第1回懇談会 委員意見への回答(説明用)

■2倍津波と武庫川堤防高の関係

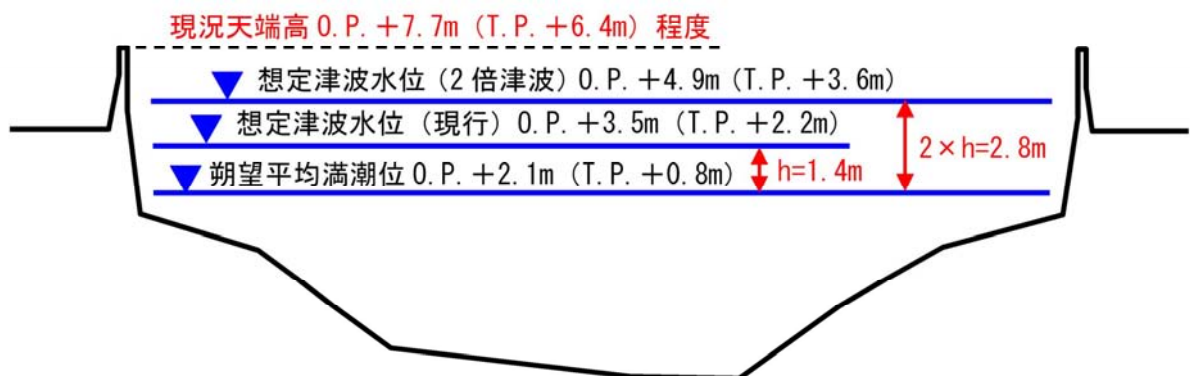
意見：河川断面を大きくすれば津波の被害を助長しないか

武庫川における現行の想定津波高の2倍の津波高は，阪神高速湾岸線付近でおよそO.P.+4.9m(T.P.+3.6m)となります。武庫川の堤防は，この2倍津波高より高いことから，計算上は堤防を越えないこととなります。

■ 樹木敷高と河川水位の関係 (潮止堰上流付近)

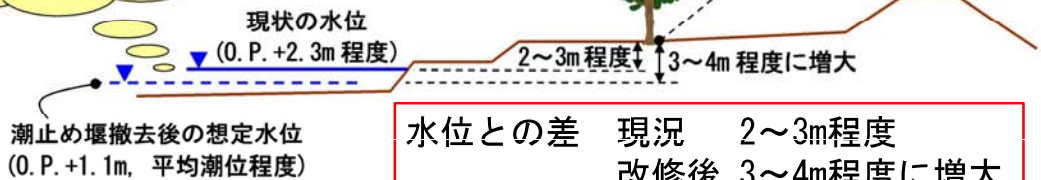
意見：潮止堰の撤去，河道の掘削により，地下水位低下や塩水遡上をまねき，高水敷樹木の生育環境が改変されるのではないか

1.2m 程度の水位低下
が想定される

水位との差	現況	2~3m程度
	改修後	3~4m程度に増大
